リコール届出一覧表(届出番号2379及び2540)(リコール届出に関する国土交通省の報道発表資料より)

リコール届出一覧表

リコール届出日：平成21年9月10日

リコール届出日：平成22年5月21日

改善箇所説明図

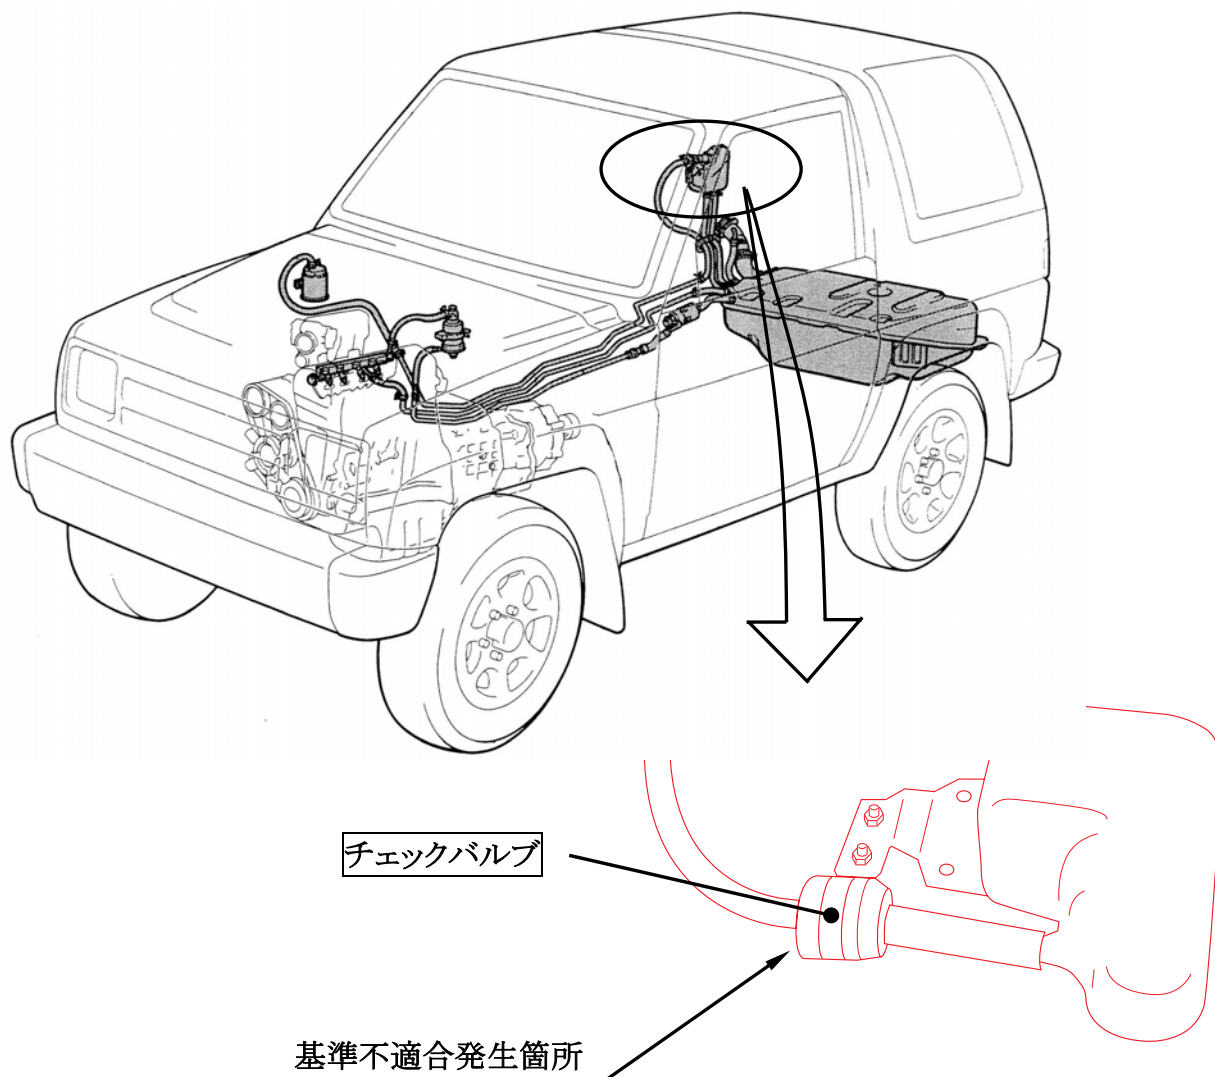
燃料蒸発ガス排出抑止装置のチェックバルブの耐久性が不十分なため、長期間使用すると亀裂が発生することがある。そのため、そのまま使用を続けると、最悪の場合、燃料蒸発ガスが車室内に漏れ、ライター等の火が引火して火災に至るおそれがある。

全車両、当該チェックバルブを対策品と交換する。なお、部品の供給に時間を要することから、部品が供給できるまでの暫定措置として、全車両、当該チェックバルブを補強し、後日対策品に交換する。また、定期点検整備において、確実に当該部位を点検するよう注意喚起する。

識別： 改善済車両にはエンジンルーム内ネームプレート車両右側に黄色ペイントを塗布する。

改善箇所説明図

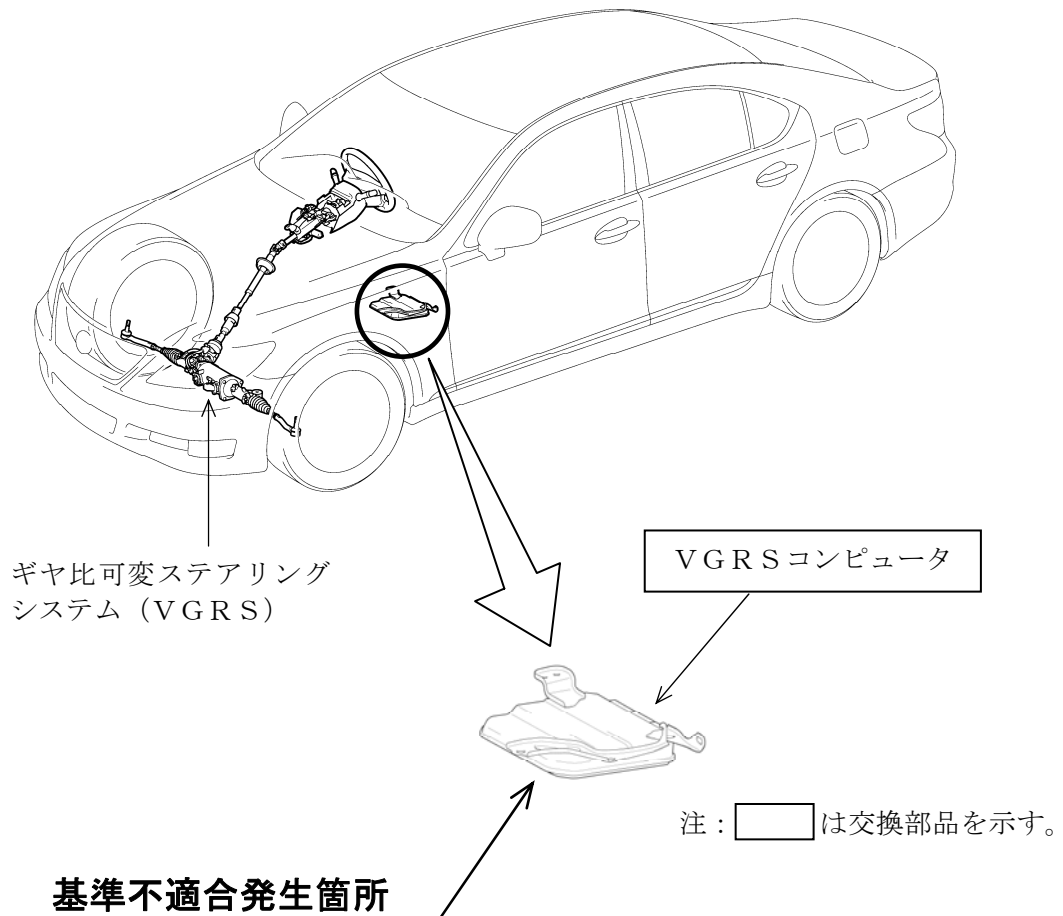
ギヤ比可変ステアリングシステム (VGRS) の制御プログラムが不適切なため、通常の据え切り操作から急ハンドルのような素早い戻し操作をすると、一時的にハンドルの中立位置が大きくずれることがある。

全車両、制御プログラムを修正したVGRSコンピュータと交換する。

なお、交換部品の準備が整うまでの間、運転時の注意事項を使用者に周知する。

識別：改善済車両にはエンジンルーム内の車台番号打刻位置右下部に黄色ペイントを塗布する。
